Modification TERC-L201

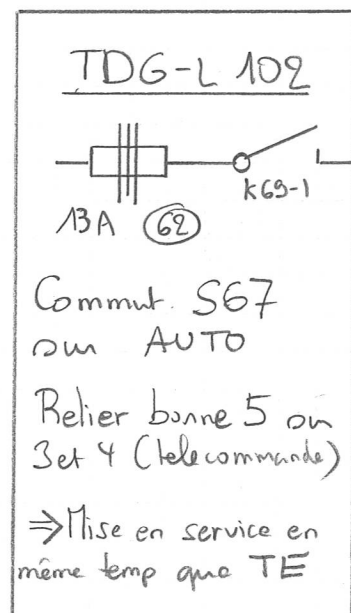
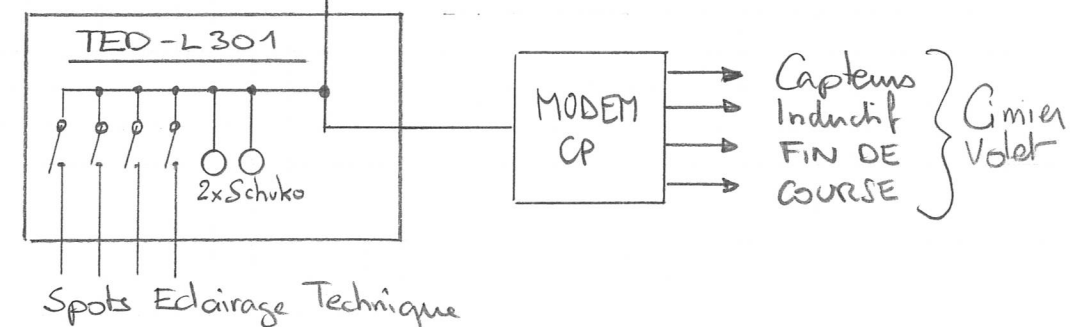
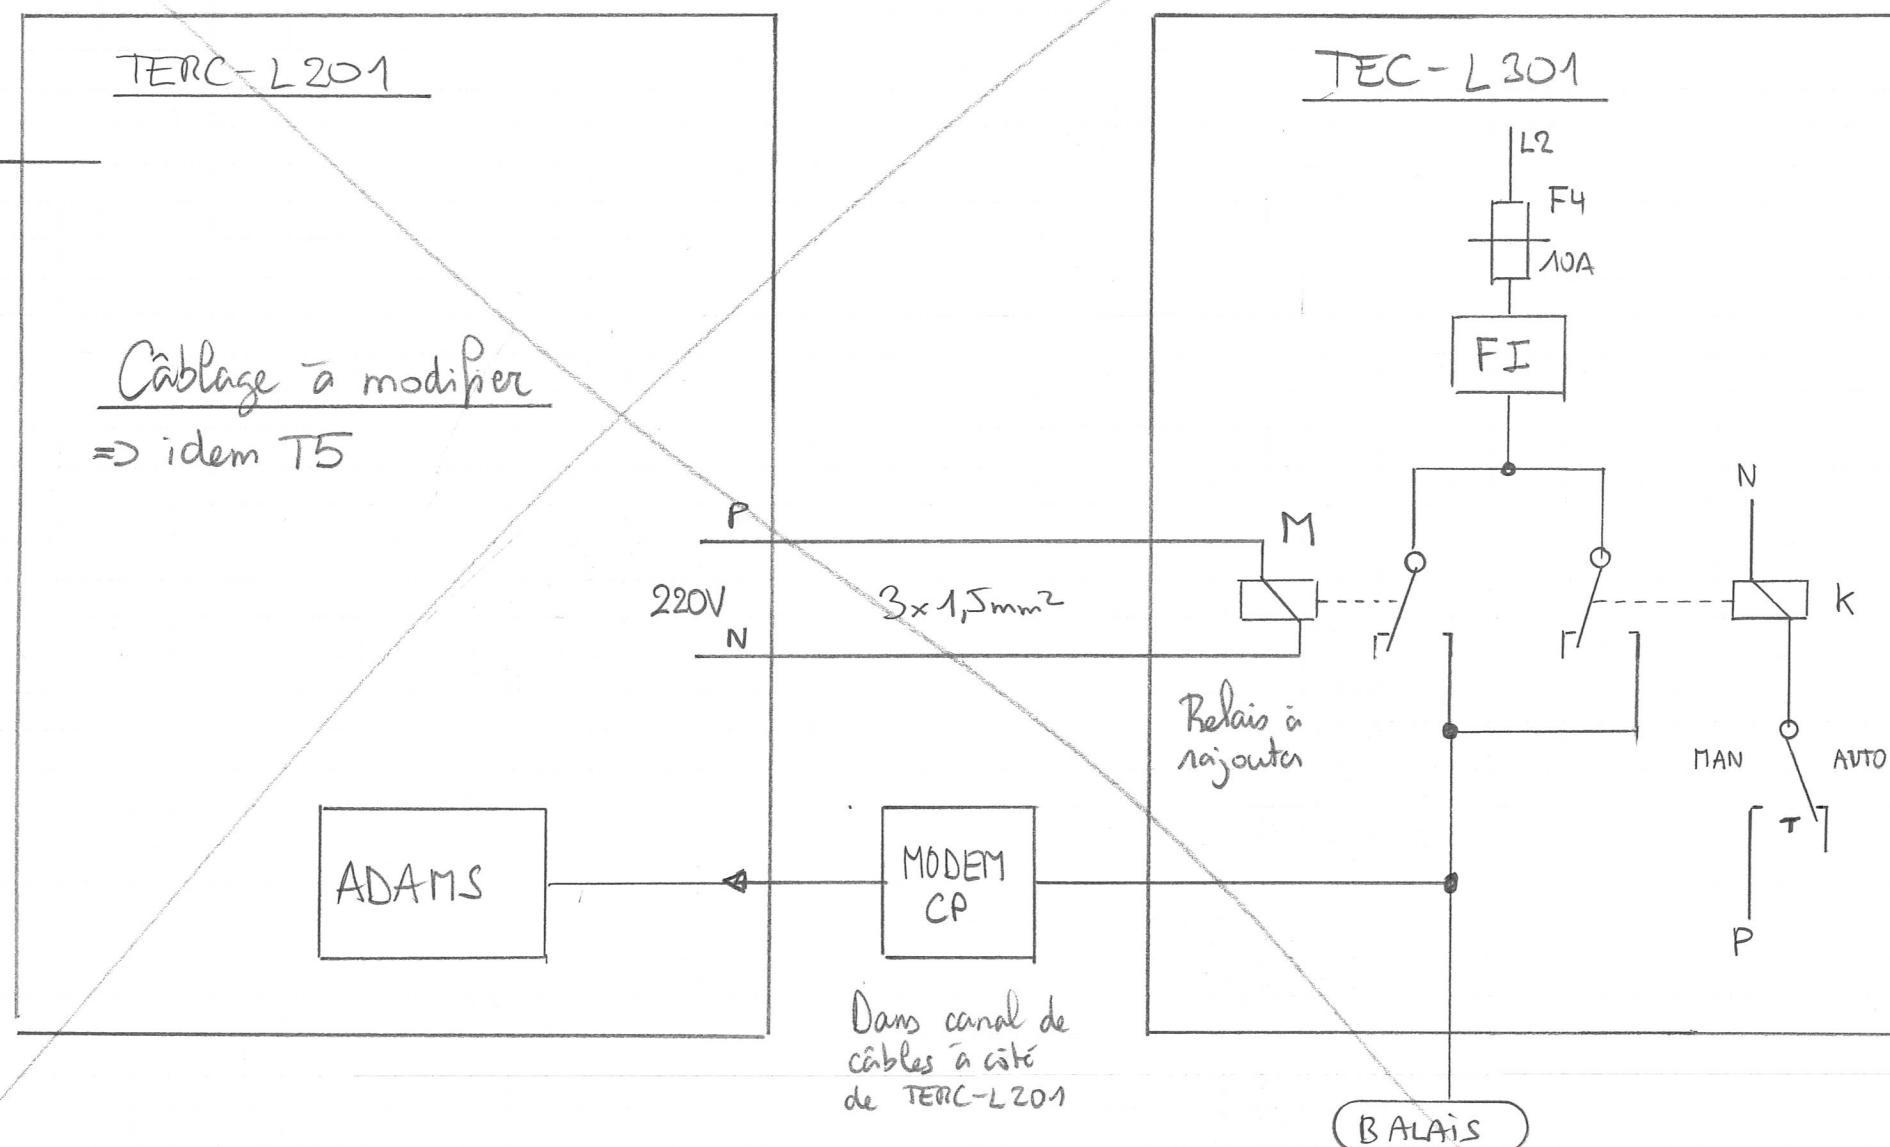
Câblage à modifier
⇒ idem T5

Si on ne modifie pas l'alim 380V de TERC-L201, il faudra tirer un câble 2x1,5 depuis l'alim 220V UPS coupé de TSD-L102 pour alimenter le nouveau relais M de TEC-L301
